DYREKTYWA KOMISJI

w sprawie zbliżenia ustawodawstw Państw Członkowskich odnoszących się do pola widzenia i wycieraczek szyb przednich w kołowych ciągnikach rolniczych lub leśnych

(79/1073/EWG)

Rysunek 2

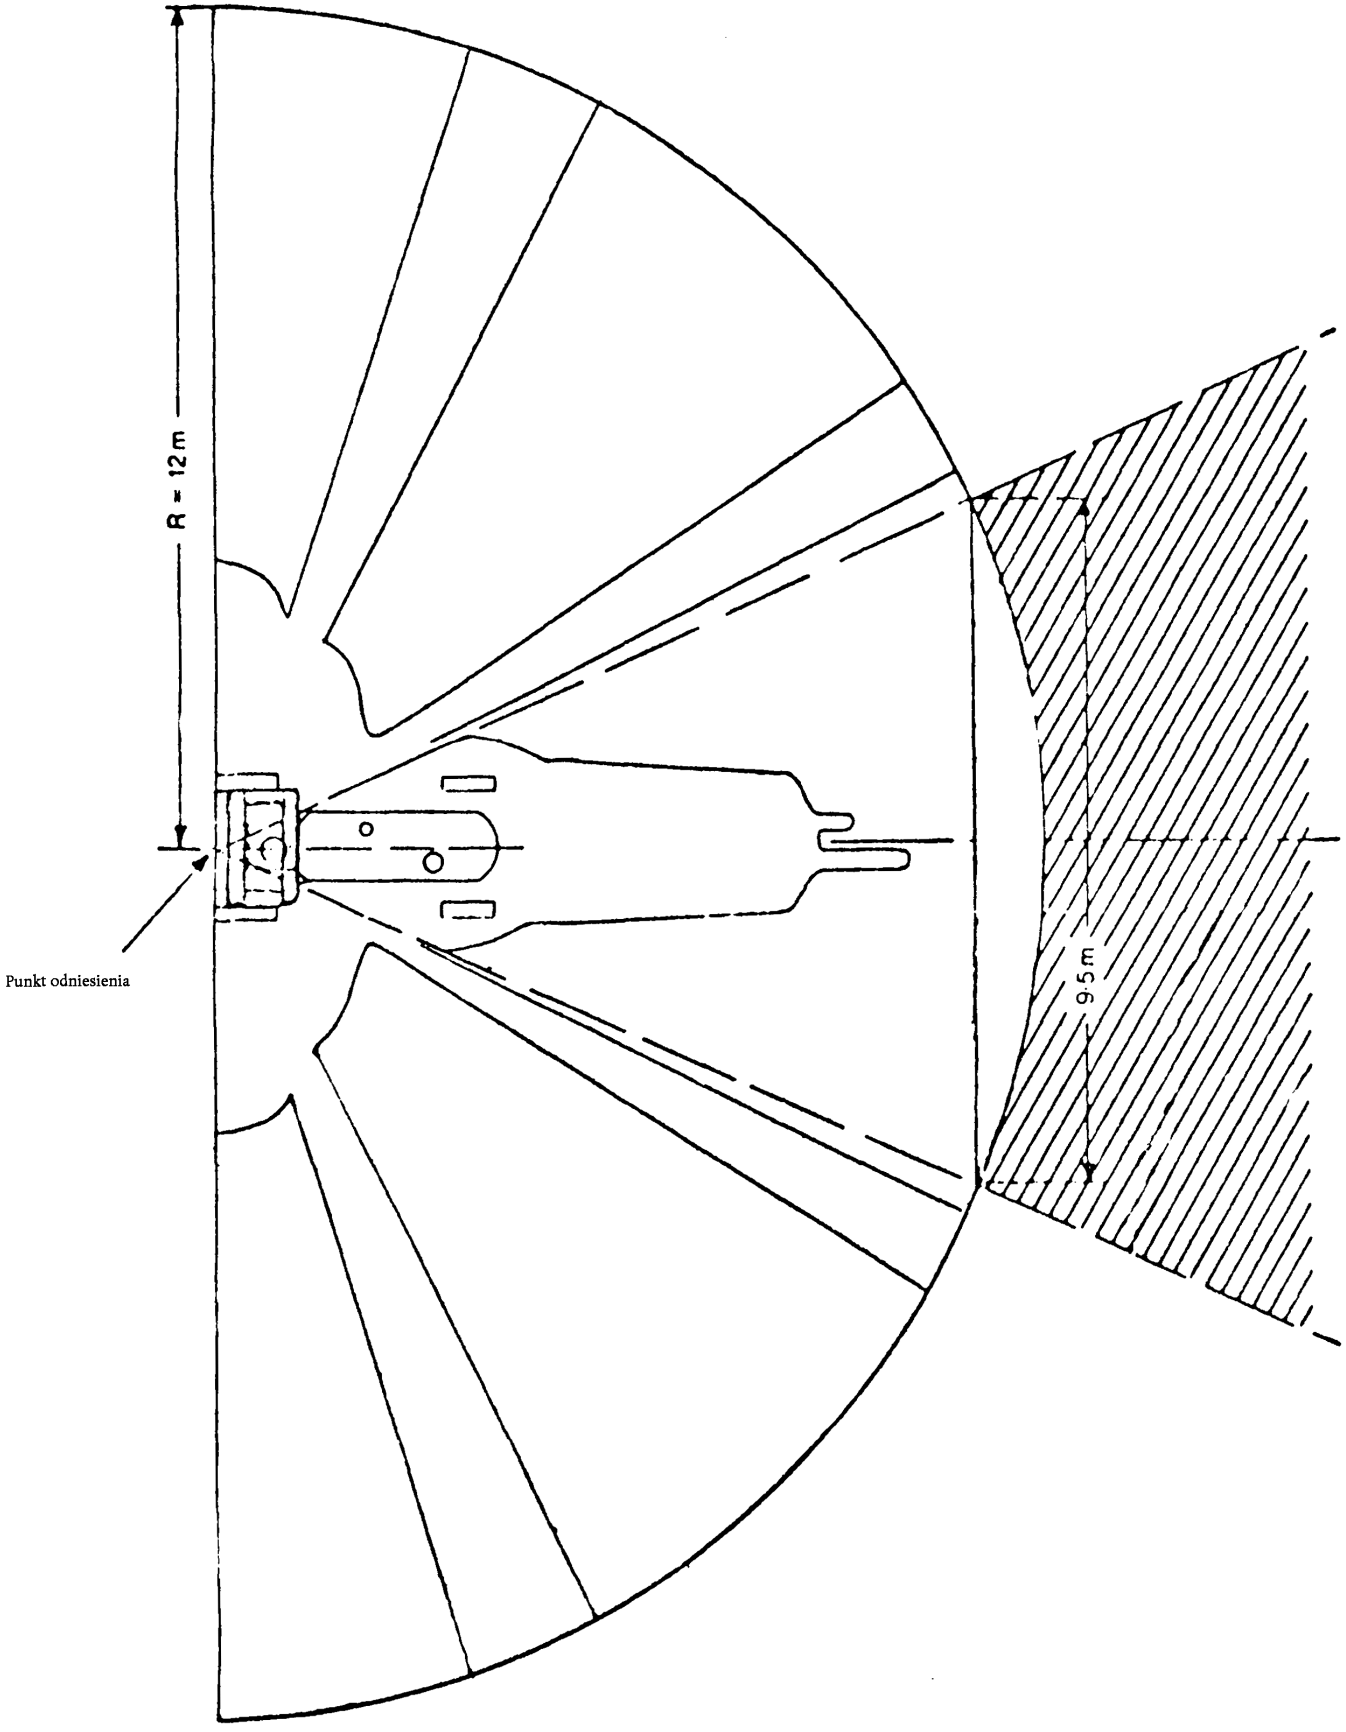
Rysunek 2 zastępuje się następującym rysunkiem

„Ciągnik należy umieścić na płaszczyźnie poziomej w sposób przedstawiony na rysunku 2. Na równoległej płaszczyźnie pomocniczej należy zamontować w odległości 65 mm od siebie dwa źródła światła, np. 2 × 150 W, 12 V, symetrycznie wobec punktu odniesienia. Płaszczyzna pomocnicza musi w swoim środkowym punkcie być obrotowa wobec osi pionowej przechodzącej przez punkt odniesienia. Do celów dokonania pomiaru efektów maskujących płaszczyzna pomocnicza musi być ustawiona w sposób zapewniający, iż linia łącząca dwa źródła światła jest prostopadła do linii łączącej element maskujący z punktem odniesienia.

Nakładające się obrazy elementu maskującego wyświetlane w półokręgu pola widzenia, gdy źródła światła włączone są równocześnie lub przemiennie muszą być mierzone zgodnie z pkt 1.4 (rysunek 3)."
